## Info prodotto 1915

# PANORAMICO NUOVO PROFILO TT 4113

TT 4113

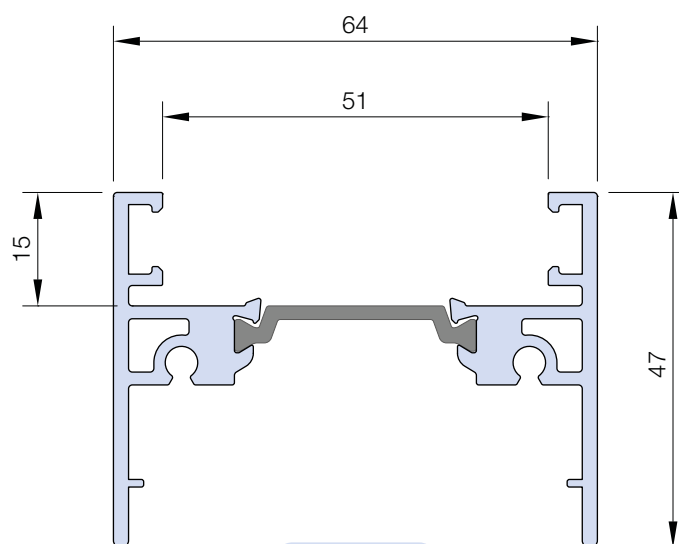
E' disponibile il nuovo **profilo anta per Panoramico TT 4113**. Il nuovo profilo ha una **mostra ridotta di 18mm rispetto all'attuale**. A seguire sagoma e applicazione del profilo.
